改善箇所説明図

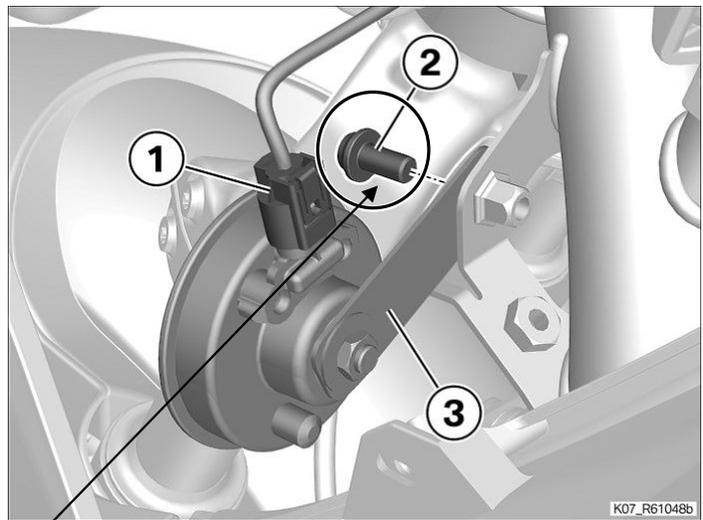
基準不適合発生箇所

車両前部のホーンステー取り付けボルトが不適切なため、走行中の振動によってボルトが緩み、当該ホーン付きステーが規定位置から外れるものがある。そのため、そのまま走行を続けると、最悪の場合、部品がフロントフォーク部に挟まり、ハンドルの舵角に影響をおよぼし転倒するおそれがある。

改善の内容

全車両、ホーンステー取付ボルトを対策品と交換する。

識別：ホーンブラケット取付ボルトに白色の識別ペイントを塗布する
